BESCHLUSSVORLAGE

Vorlage Nr.: 2-BV/447/2024
Status: öffentlich
Geschäftsbereich: Bauverwaltung
Datum: 16.05.2024

Antrag auf Neu- und Ausbau des Daches eines Einfamilienhauses im Angerlweg 17, Fl.Nr. 1021/4

Ansichten

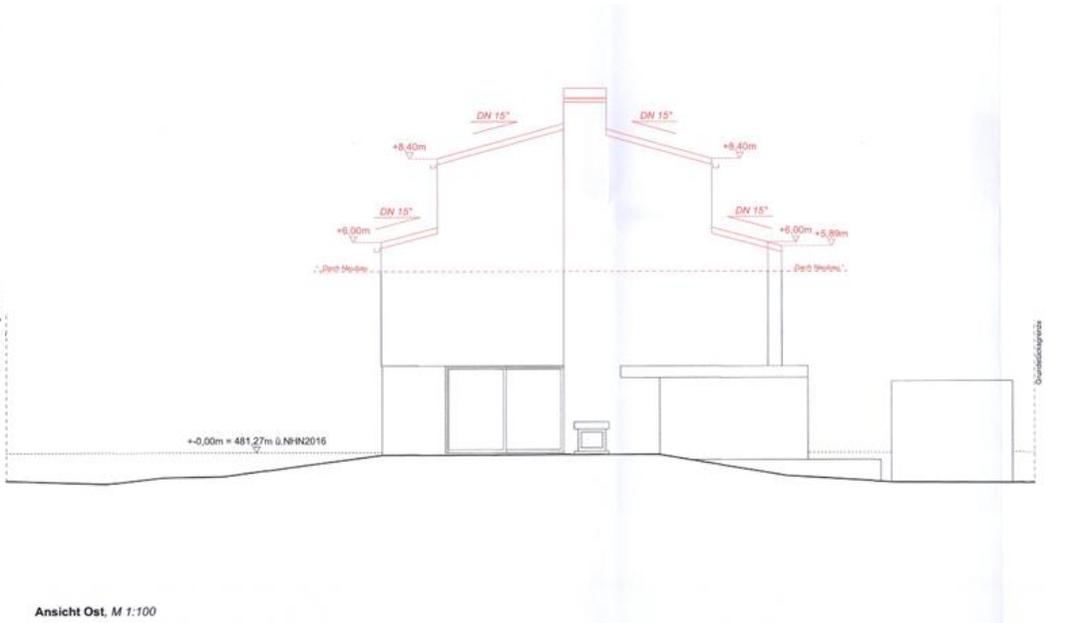
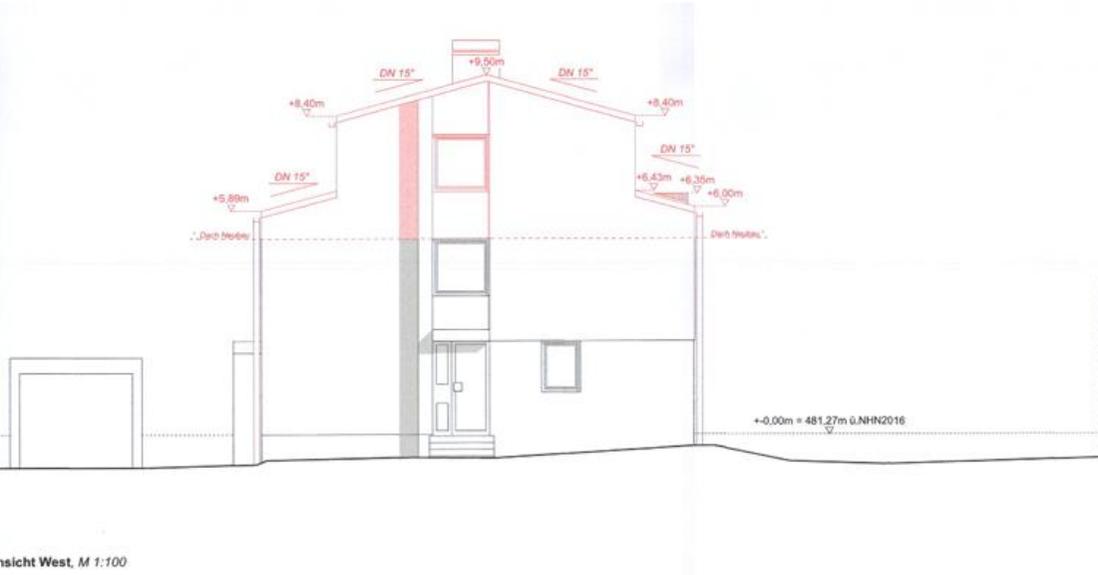
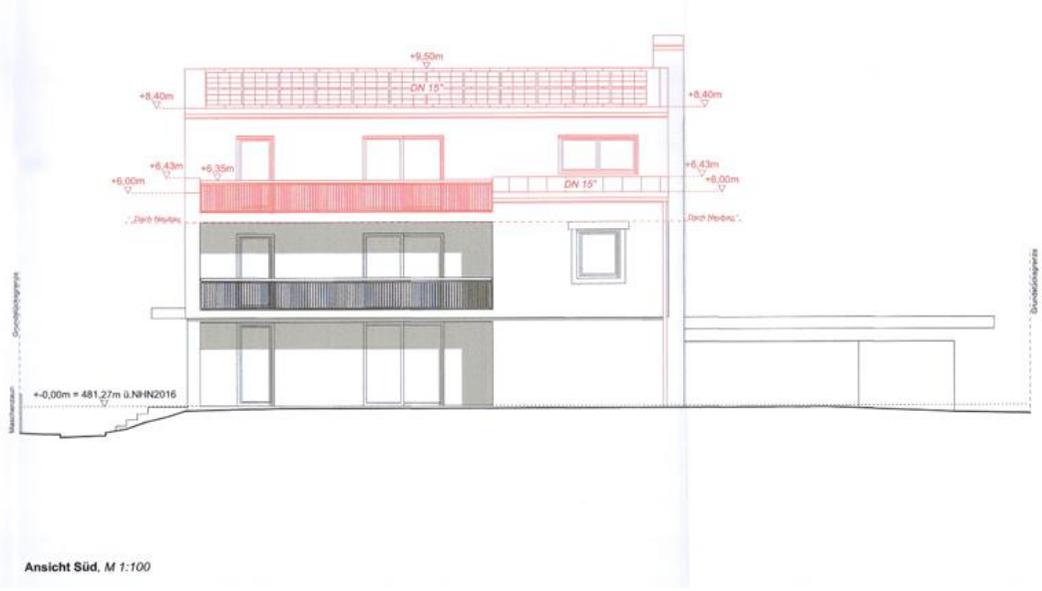
Geplant ist, dass bestehende Dach des Einfamilienhauses abzubauen und durch ein neues Dach zu ersetzen. Dabei soll das Dachgeschoss aufgestockt werden. Das neue Dachgeschoss soll dabei jeweils 1,50-1,60 m auf der Nord- und Südseite einrücken. Auf der Südseite ist in einem Teilbereich des Rücksprungs eine Dachterrasse vorgesehen. Die Wandhöhe erhöht sich im Bereich nach dem 2. VG auf 6 m. Die Wandhöhe oberhalb des Dachgeschosses soll bei 8,40 m, die Firsthöhe bei 9,5 m liegen. Das zusätzliche Geschoss soll als Hobbyraum genutzt werden. Ein erhöhter Stellplatzbedarf entsteht nicht.

Die umliegende Bebauung weist zwei Vollgeschosse, Wandhöhen von maximal 6,6 m und Firsthöhen von maximal 9,99 m auf. Diese haben jedoch alle kein zurückgesetztes Dachgeschoss. Einzig die Nachbargrundstücke 1021/11, /10, /1 (Angerlweg 15, 15a, 15b) weisen ein solches auf. Hier rückt das Dachgeschoss jedoch um jeweils 2 m ein. Auch ist die Wandhöhe über dem Dachgeschoss mit 8,12 m, sowie die Firsthöhe von 9,22 m niedriger. Durch das Einrücken nimmt das Dachgeschoss weniger als 2/3 des Obergeschosses ein, weshalb hier, bei Errichtung eines fiktiven Satteldaches, kein Vollgeschoss entstehen würde. Anders ist dies bei der hier beantragten Aufstockung. Hier nimmt das neue Dachgeschoss einen größeren Teil als 2/3 ein und wirkt auch wegen des abfallenden Geländes am Gebäude wesentlich größer. Daher fügt sich das neue Dachgeschoss aus Sicht der Verwaltung nicht in die Umgebungsbebauung ein. Eine Abweichung vom Einfügen ist hier aus Verwaltungssicht nicht zulässig. Das Nachbargebäude stellt schon einen Ausnahmefall dar, der in diesem Bereich kein zweites Mal vorkommt. Durch eine erneute Erhöhung dieses Ausnahmefalls würde sich das Gebäude noch weniger in die Umgebung einfügen. Die Abweichung wäre aus Sicht der Verwaltung städtebaulich nicht vertretbar. Das

Dachgeschoss müsste niedriger und mit einem größeren Rücksprung errichtet werden, damit die Abweichung städtebaulich vertretbar wird.
